Ietekmes uz vidi novērtējuma Ziņojuma sabiedriskās apspriešanas
sanāksmes par paredzēto darbību - derīgo izrakteņu (smilts-grants) ieguvi
atradnē "Aizkraukle – kreisais krasts" 2018.gada iecirknis

PROTOKOLS

2019. gada 27.augusts,
Sērene

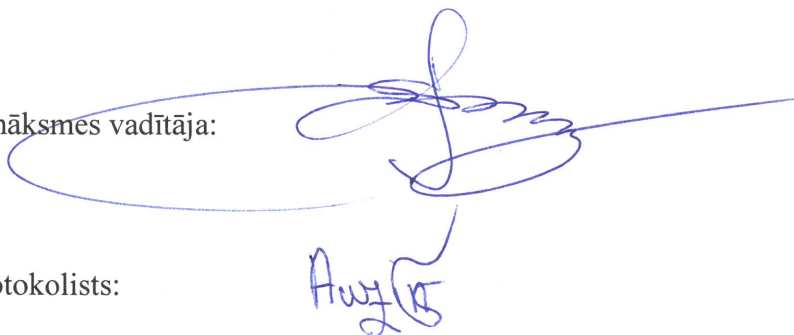
Jautājums Jūs (AS "A.C.B.") vispār esat dzīvē redzējuši, kur šeit tek Daugava un kur atrodas Lapsu mājas? Kas notiks, ja šajā vietā nobruks krasts?

Atbilde: Kalns netiks rakts. Augstās kraujas teritorijā, kur pašreiz tuvāk atrodas SIA "Salenieku bloks", kā jau rādījām prezentācijā, ir izstrādātā zona, kuru, iespējams, varētu rekultivēt jau paralēli izstrādes darbiem jaunajā darbības zonā.
